#### Relatório Final de Auditoria n.º 230001/SUPOSE/AGE/CONF

**Unidade Auditada:** Secretaria de Estado de Transportes – SETRAM

**Tema:** Execução dos serviços técnicos especializados de engenharia para a elaboração dos Projetos Básico e Executivo; Complementação do Pátio de Aeronaves e da Nova Pista de Táxi; Sinalização Horizontal; Ampliação da Pista de Pouso e Decolagem sobre o Mar; Implantação de Balizamento Noturno; Iluminação de Pátio; Sinalização Vertical; Construção de Cerca Operacional no Aeroporto (SDAG), em Angra dos Reis/RJ.

**Figura 01 - Anteprojeto de Pavimentação**

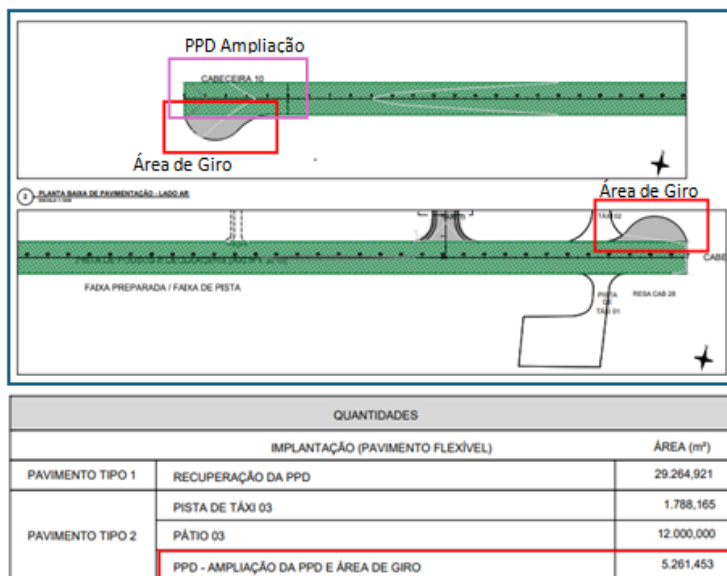
Entretanto, o *“Relatório de Anteprojeto Memorial Descritivo Especificações Técnicas de Engenharia”* (Pasta X, SEI nº 7146889, E-10/001/480/2019) determina a implantação das áreas de giro, mesmo que, segundo a RBAC 154EMD 06[2] não fossem necessárias. O item “1.1.4. do documento estabelece que: *Áreas de Giro serão implantadas em ambas as cabeceiras da pista, ainda que, segundo RBAC 154 EM 06, não seja necessário para código C...*” Dessa forma, as áreas de giro estavam previstas na Planilha Orçamentária do Anteprojeto, conforme demonstrado na figura 01 a seguir:

Com base nos fatos expostos, verifica-se que, apesar de a RBAC 154EMD 06 não exigir a implantação das áreas de giro esses serviços foram previstos no Edital e na Planilha Orçamentária. No entanto, mesmo não tendo sido executados, constam nas medições (2º medição, 2ª quinzena; 3ª medição; e, 4ª medição, 1ª quinzena) e foram pagos à contratada.

**Recomendação 003:** Que a SETRAM, no prazo de 180 (cento e oitenta dias) dias após o recebimento do Relatório Final instaure procedimento administrativo interno visando apurar a razão pela qual foram incluídos no Edital, através da Especificação Técnica e na Planilha Orçamentária os serviços relativos à implantação da Área de Giro, considerando que a regulamentação RBAC 154EMD 06 já especificava que não eram necessários. Além disso, deve-se apurar a irregularidade relativa à incongruência no pagamento à contratada, pelos serviços não executados, em desacordo com o item 14.14 do contrato.

Figura 02 – Anteprojeto - Pista de Táxi 03, Pátio 03 e PPD – Área de Giro

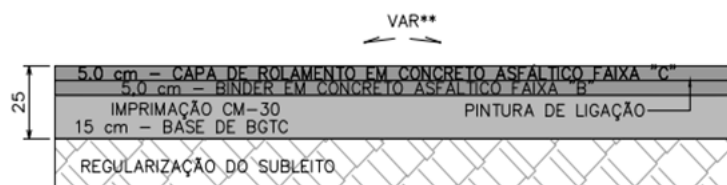
Foi verificado que no Memorial Descritivo do Anteprojeto (SEI nº 7154125, pág. 20 e 21, SEI E-10/001/480/2019) especificava uma camada de *binder* de 5 cm – concreto asfáltico faixa “B” e uma camada de 5 cm – concreto asfáltico faixa “C”, conforme demonstrado na figura 02 a seguir:

Entretanto, na Planilha Orçamentária licitada pela SETRAM (SEI nº 19830609, E-10/001/480/2019) foi precificada somente a camada asfáltica tipo “C” em 10 cm.

A equipe de auditoria entende que a camada de asfalto tipo “B”, conforme especificada no Anteprojeto, poderia ter sido mais econômica para o Estado caso tivesse sido especificada na planilha orçamentária.

**Figura 03 - Anteprojeto**  
SEI nº7154032  
Pátio 03 - (72,5mx150m = 10.875 m<sup>2</sup>)  
Via de Serviço - (8,5mx150m = 1.275 m<sup>2</sup>)

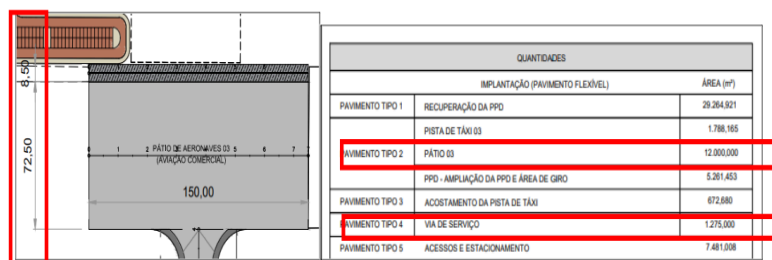
Na planta do anteprojeto de pavimentação (SEI n.º 7154032 e 21810395, E-10/001/480/2019), as dimensões do pátio de aeronaves eram de 72,5m x 150m = 10.875 m<sup>2</sup>. Entretanto, no quadro de áreas da planilha orçamentária do mesmo anteprojeto (SEI n.º 7154042 e SEI n.º 32477508, E-10/001/480/2019), as dimensões foram calculadas como 80,0m x 150m = 12.000 m<sup>2</sup>, resultando em uma diferença de 1.125 m<sup>2</sup>.

Sendo assim, os documentos analisados indicam que os serviços necessários foram computados duas vezes na planilha orçamentária licitada mediante sobreposição de áreas, totalizando 1.275 m<sup>2</sup> (8,50m x 150 m).

Portanto, esta equipe de auditoria entende que foram consideradas duas vezes a mesma área (1.125 m<sup>2</sup>), resultando na duplicação da precificação dos serviços correspondentes na planilha orçamentária licitada. Essa inconsistência gerou um valor adicional indevido a ser pago pelo Estado à empresa contratada, conforme demonstrado na figura a seguir, referente ao Pátio 03, conforme demonstrado nas figuras a seguir:
